**Oggetto:** [ID\_VIP: 4686] Procedura di verifica di assoggettabilità a VIA, ai sensi dell'art. 19 del D.lgs. 152/2006 e ss.mm.ii., relativa al progetto di modifica della centrale eolica da 34 MW localizzata nel Comune di Porto Torres (SS) attraverso la riduzione del numero di aerogeneratori (da 17 a 8) e sostituzione del tipo di turbina con un modello di potenza pari a 4,2 MW. Proponente: FW Turna S.r.l. Autorità Competente: Ministero dell'Ambiente e della tutela del Territorio e del Mare. Trasmissione osservazioni.

**Oggetto: Procedimento di Verifica di assoggettabilità alla VIA Nazionale del progetto di modifica della centrale eolica da 34 MW localizzata nel comune di Porto Torres. Proponente FW Turna Srl.**

## **Osservazioni sullo Studio Preliminare Ambientale relativo alla Procedura di verifica di assoggettabilità alla VIA Nazionale**

**Oggetto: Procedura di verifica di assoggettabilità a VIA, ai sensi dell'art. 19 del D. Lgs. 152/2006 e s.m.i., relativa al progetto di modifica della centrale eolica da 34 MW localizzata nel Comune di Porto Torres, attraverso la riduzione del numero di aerogeneratori (da 17 a 8) e sostituzione del tipo di turbina con un modello di potenza p

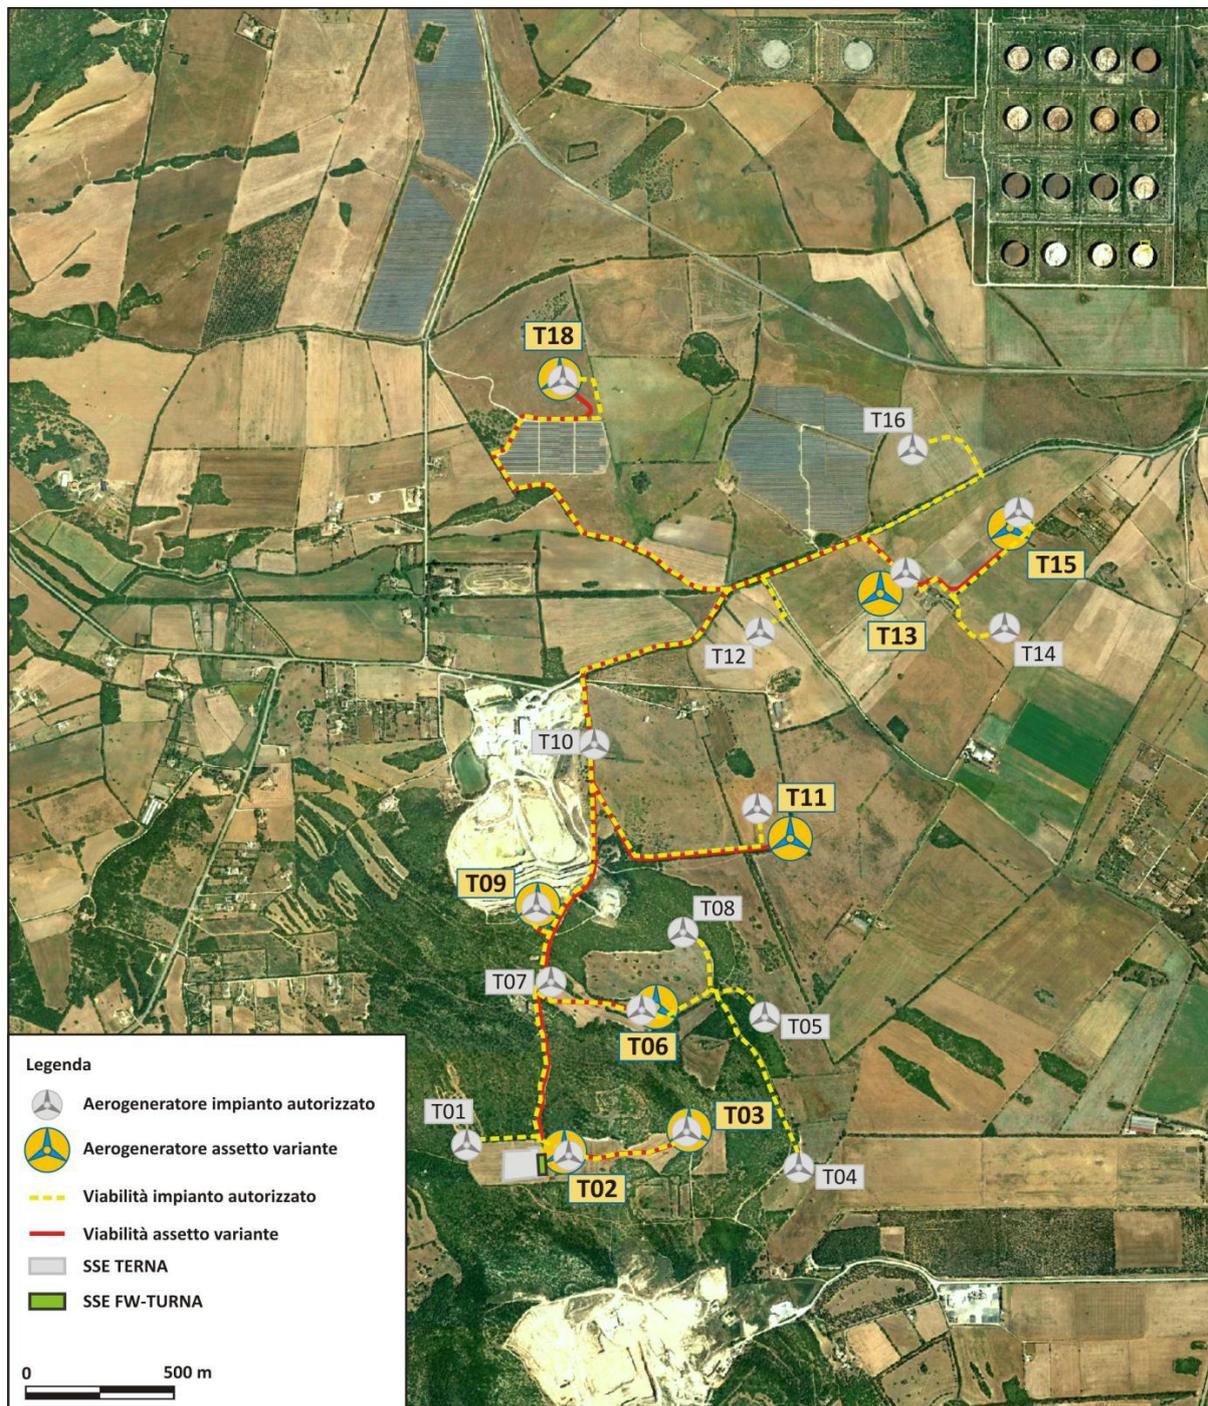
Di seguito il raffronto tra vecchia e nuova configurazione.

- 1) l'aerogeneratore T09 risulta localizzato all'interno della proprietà Monte Rosè, in prossimità del fronte sud della cava. In considerazione dell'aumento di volumetria dell'opera di fondazione rispetto al progetto originario, si ritiene opportuna una nuova valutazione di compatibilità con quanto previsto nel progetto sottoposto a VIA di coltivazione e recupero della cava e sul monitoraggio della stabilità del fronte cava in condizioni ex post. Considerato l'aumento dimensionale dell'aerogeneratore e della relativa potenza, sarebbe opportuno una rivalutazione del potenziale contributo sulla dispersione di polveri derivanti dai lavori nell'area della cava di Monte Rosè.

- 2) L'area spazzata complessivamente dal totale degli aerogeneratori aumenta del ~6% che corrisponde a circa 7800 m<sup>2</sup>. Tuttavia l'area spazzata da ogni singolo aerogeneratore aumenta di ben il 120% con un incremento di circa 9800 m<sup>2</sup>, pertanto ne deriva un aumento potenziale sito specifico della probabilità di collisione per l'avifauna e la chiroterofauna.

Si ritiene pertanto opportuno un aggiornamento dell'indagine effettuata per il progetto autorizzato nel 2011 volta a verificare la presenza e la consistenza nel sito della avifauna e della chiroterofauna.

Si propone che lo Studio Preliminare Ambientale venga integrato con quanto sopra rilevato in merito alla verifica delle implicazioni tra aerogeneratore T09 e cava di Monte Rosè e con un Progetto di Monitoraggio della chiroterrofauna che potrà essere concordato anche con questo Dipartimento.
